Neubauplanung auf dem Penny-Markt-Grundstück Mainaustasse- Sonnenbühlstrasse

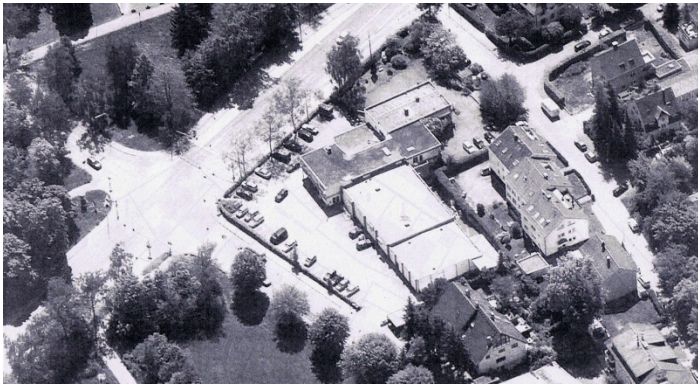
Mainaustasse differenzierter zu gestalten. Unverändert ist auch die Absicht mit einer, in diesem Umfeld unverhältnismäßig massiven Überbauung, das Penny-Markt-Geländes zu belasten, mit einer 4-stöckigen Baumasse, die sowohl Richtung Sonnenbühlstraße, vor allem aber Richtung Mainaustasse bis unmittelbar an die Gehwege drängt, um damit, wie es formuliert wurde, einen „städtebaulichen Akzent zu setzen“. Es ist daher zu befürchten, dass dieser streng quadratische Baukörper, insbesondere mit seiner Gebäudekante Richtung Mainaustasse die Öffnung zu der wichtigen „Grünzäsur-Hockgraben“ verstellt und in Art und Maß die baulich gewachsene Charakteristik der Umgebung mit den gegebenen Baufluchten, nicht angemessen berücksichtigt.

Viele Bewohner der Umgebung sind daher besorgt, dass das geplante Projekt den sorgfältig in das landschaftliche und städtebauliche Umfeld eingefügten, prägenden Akzent des Glockenturms der denkmalgeschützten Kirche Maria-Hilf von Prof. Hitzel, auf der gegenüberliegenden Straßenseite, entwertet. Eine solche Konkurrenzsituation würde weder dem anspruchsvollen Kirchenbau, noch dem beabsichtigten Neubau und schon gar nicht der städtebaulichen, wie landschaftsräumlichen Gegebenheit gerecht werden.

Es wäre daher zu begrüßen, wenn die Gebäudekanten des geplanten Baukörpers vor der Genehmigung durch den Gemeinderat von einem Stangengerüst markiert und damit seine Positionierung und Höhe der Öffentlichkeit verdeutlicht würden. Die BAS geht davon aus, dass durch ein solches Stangengerüst eine Versachlichung der Debatte erreicht werden kann.
